SERVICE-INFO

Zmena vzhľadu napínacej jednotky 534 0100 20

Objednacie č.: 534 0100 20

Obrázok 1: 534 0100 20 – aktuálne vyhotovenie

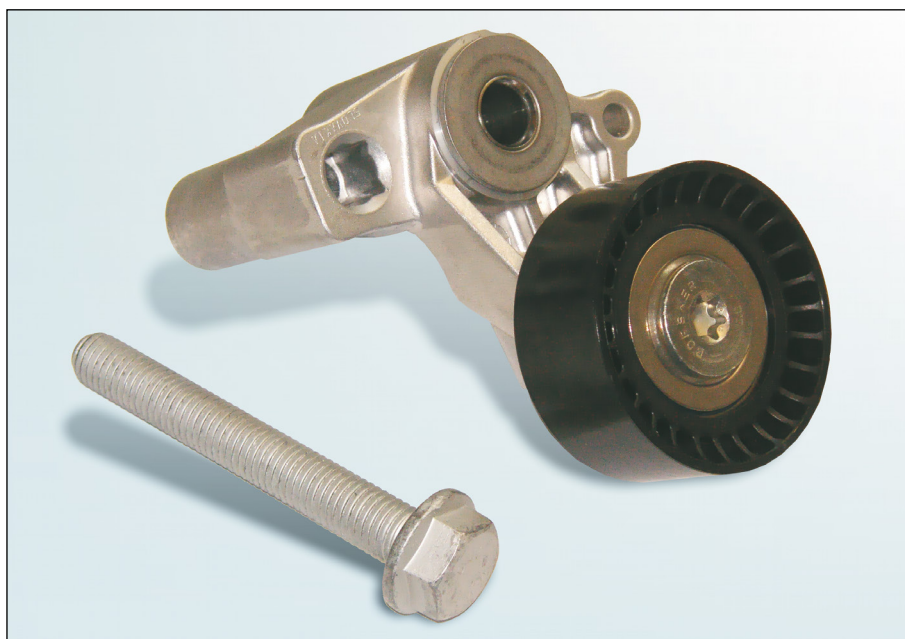
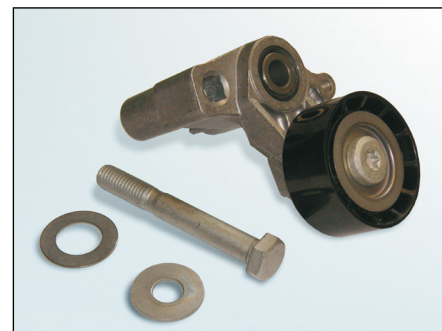
V rámci neustáleho vývoja našich produktov bol zmenený vzhľad napínacej jednotky **534 0100 20**.

Doposiaľ voľné diely príslušenstva (podložky) sú teraz pevne namontované na napínacej jednotke. Okrem toho bola zmenená upevňovacia skrutka.

V prechodovej fáze sa môže stať, že budú súčasne dodávané kladky oboch vyhotovení. Obe verzie spĺňajú technické špecifikácie a možno ich používať bez obmedzenia.

V prípade nového vyhotovenia smie byť použitá iba nová dodávaná skrutka. Iné skrutky popr. staré skrutky sú neprípustné!
